**Avis délibéré de la mission régionale d'autorité environnementale sur l'augmentation de la capacité de stockage d'une unité de production d'hydrogène vert, portée par la société Lhyfe, inscrite dans le projet « pôle énergie », porté par la société SLS Actiparc sur la commune du Cheylas
(38) (2^e avis)**

Avis n° 2026-ARA-AP-2082-N18233

Avis délibéré le 10 juillet 2026

Figure 2: plan de masse du projet « pôle énergie » sur 15,4 ha (source ; étude d'impact)

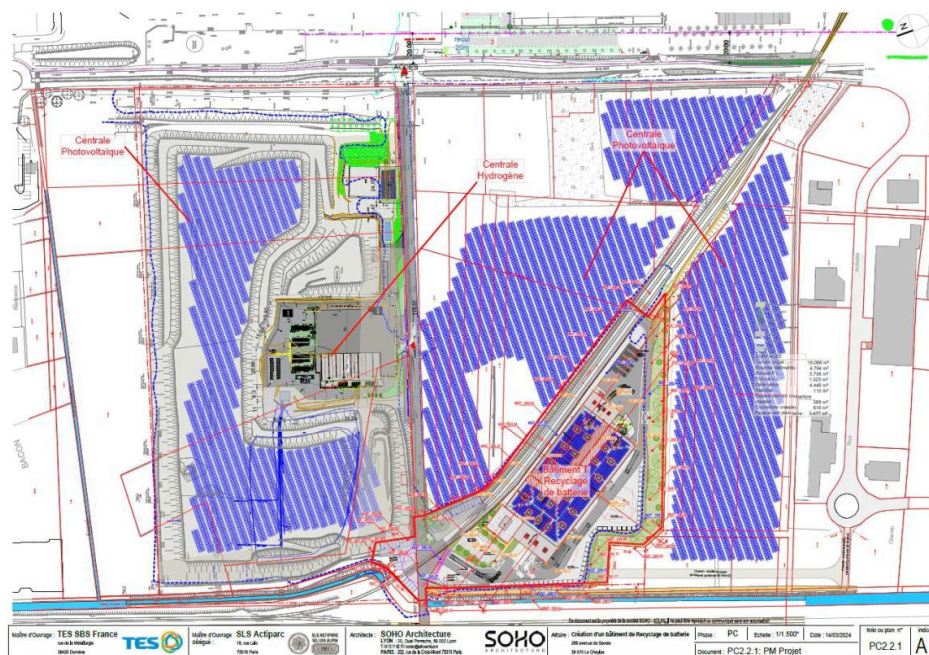
Les informations sur deux des trois opérations constituant le « pôle énergie » — à savoir l'unité de recyclage de batteries et le champ de panneaux photovoltaïques — sont très succinctes.

L'Autorité environnementale recommande de présenter le projet d'ensemble de pôle énergie et son état d'avancement.
